大間原子力発電所 基準津波の策定について

(コメント回答)

(津波堆積物調査 リカバリー孔について)

1. リカバリー孔について（概要）（1 / 2）

リカバリー孔の掲載資料

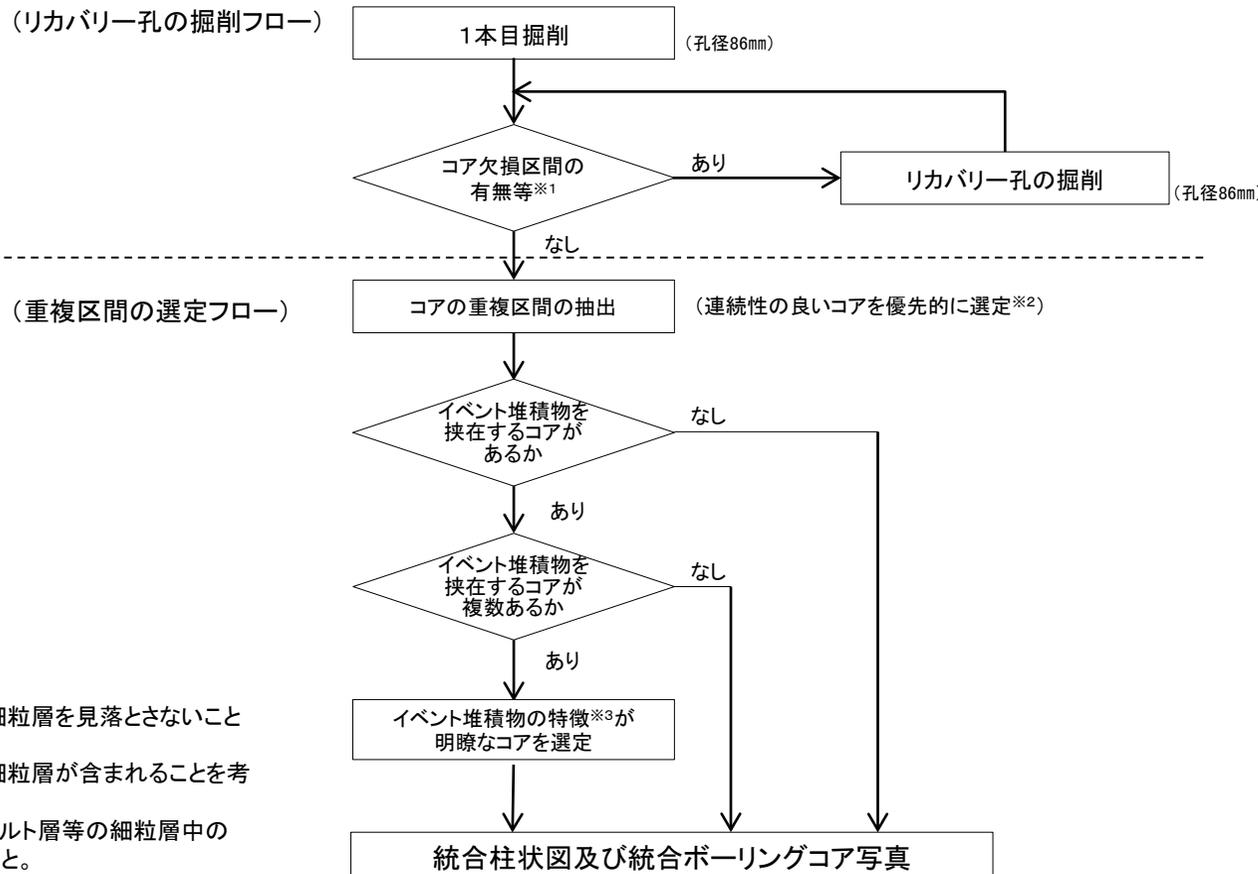
| No. | 項目 | 指摘時期 | コメント内容 | 掲載箇所 |
|-------|-------|---------------------|--|-------------------------------------|
| S5-39 | 津波堆積物 | 現地調査 (H30.11.15) | 津波堆積物ボーリングコアに関して、OM5のリカバリー孔の深度1.5m付近の砂状の堆積物について、堆積物中の礫の状況など再度確認し、イベント堆積物等であるか否か再度検討し説明すること。 また、リカバリー孔についても審査会合資料として説明するとともに、補足説明資料等で該当データを提示すること。 | 補足説明資料 P.53～P.77 P.1～P.73 |

上表の指摘事項に対する回答として、OM5-3孔のリカバリー孔の深度1.5m付近の砂状の堆積物について、他のリカバリー孔を含めて統合柱状図を再度確認した結果、盛土であったことを示す（補足説明資料P.61参照）。

また、分布するイベント堆積物が津波堆積物である可能性が低いと判断する大間平地点及び奥戸地点を対象にリカバリー孔掘削を実施した全地点について、リカバリー孔から統合柱状図を作成した考え方とデータを、下表に示すとおり、補足説明資料及び机上配布資料に示す。
